台南科學工業園區二期基地開發暨
原台南科學工業園區變更計畫(第五次變更)
環境影響差異分析報告

(定稿本)

「台南科學工業園區二期基地開發暨原台南科學工業園區變更計畫
(第五次變更)環境影響差異分析報告」
專案小組第二次審查會審查意見綜理表

「台南科學工業園區二期基地開發暨原台南科學工業園區變更計畫(第五次變更)環境影響差異分析報告」專案小組審查會審查意見綜理表

圖 1-4-1 本次變更位置及範圍示意圖

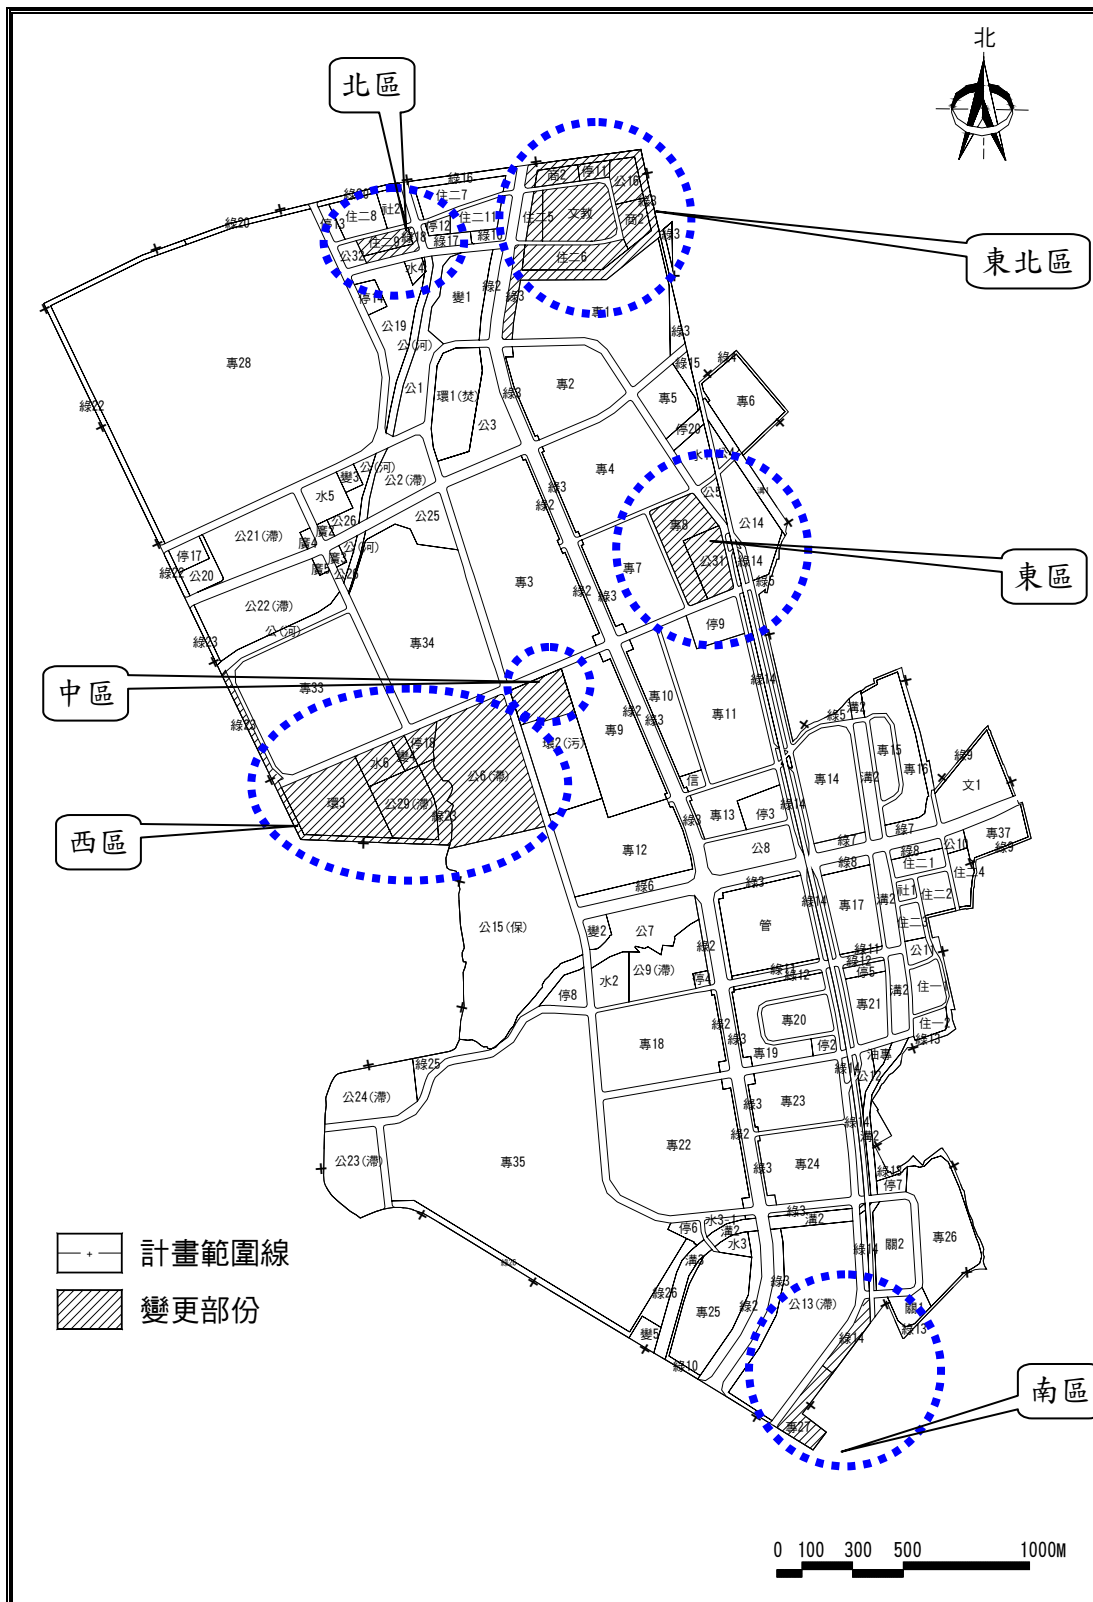
審查意見	處理情形
	郭委員鴻裕	
一	P.0-4 西區之土地利用佈置是否妥當。環保設施／自來水用地／變電所用地相鄰，在不可預測的災變發生時，可能產生危機。	<ol style="list-style-type: none"> 1. 西區之變更係配合台灣電力公司於園區內之供電路線，與環保設施污水管線工程之規劃而進行調整。 2. 環保設施用地、自來水及變電所用地雖緊鄰，但各用地之遮蔽率皆為 50%，興建之相關設施物與鄰近用地間皆會有退縮空間作為隔離之用。
二	請說明為何現況之污水 BOD 及 COD 濃度增加與原環評預測值不同之發生原因。	<ol style="list-style-type: none"> 1. 台南科學工業園區於規劃設計之初，污水之 BOD 及 COD 濃度係以新竹科學工業園區為參考依據，即 BOD₅ 120 mg/l、COD 280mg/l、SS 130 mg/l。 2. 惟新竹科學工業園區內多為積體電路產業，台南科學工業園區則多為光電產業，主要產業類型不盡相同，應依實際水質修正污水濃度。 3. 園區依數年定期進行環境監測值作調整，故依其歷年來之監測結果修正水質濃度，修正為 BOD₅ 180mg/l、COD 300mg/l、SS 130mg/l。
	周委員晉澄	
一	應詳細表列變更前後環境差異與影響。	開發行為變更後環境影響無重大改變，請詳表 2-1 開發行為變更後環境影響差異分析表。

圖 1-4-7 變更後之污水系統配置圖
 (註：變更土地使用分區，管線系統無變更)

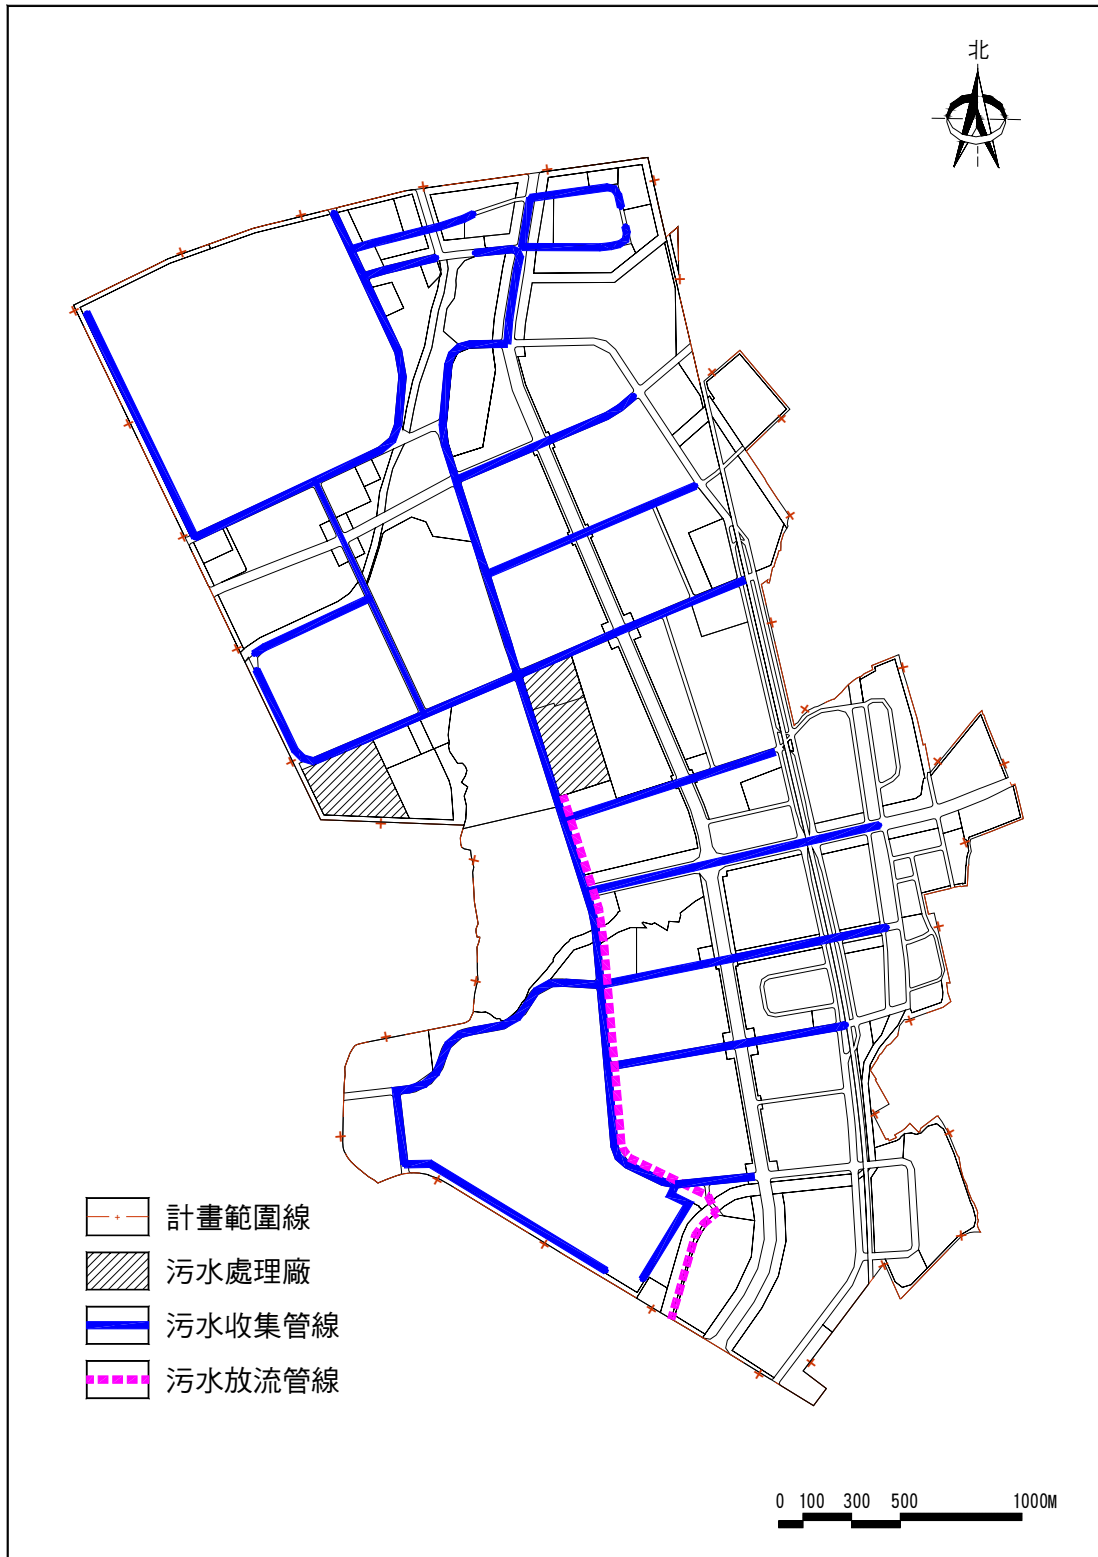
<p>區之半導體產業及光電產業之工廠節水計畫製程用水回收率需大於 85%，全廠用水回收率需大於 75%，排放率應小於 70%。</p> <p>3. 同時，園區管理局亦確實依「台南科學工業園區污水處理及污水下水道使用管理辦法」及水污染防治法等相關規定，對廠商及污水廠嚴加規範，不定期派員檢測。</p>
	<p>環保署環境督察總隊</p>	
<p>一</p>	<p>請補充說明原計畫環保設施用地 3.55 公頃變更為事業專用區（專 9）後，該用地將如何配置使用？</p>	<p>1. 原計畫環保設施用地 3.55 公頃變更為事業專用區（專 9）後，仍作為污水處理廠使用，且已完成污水處理廠設計，工程於四月發包。</p> <p>2. 污水處理能量仍維持原環評承諾之規劃內容，對園區內污水處理能力不致有任何影響。</p> <p>3. 本區之污水下水道系統採重力流方式，因此流至污水處理廠之高程較低，污水處理設施設計於突出基地地面部分將不超過 1.2 公尺，此設計可同時降低對景觀視覺之衝擊。平面配置圖請詳圖 1-4-7。</p>
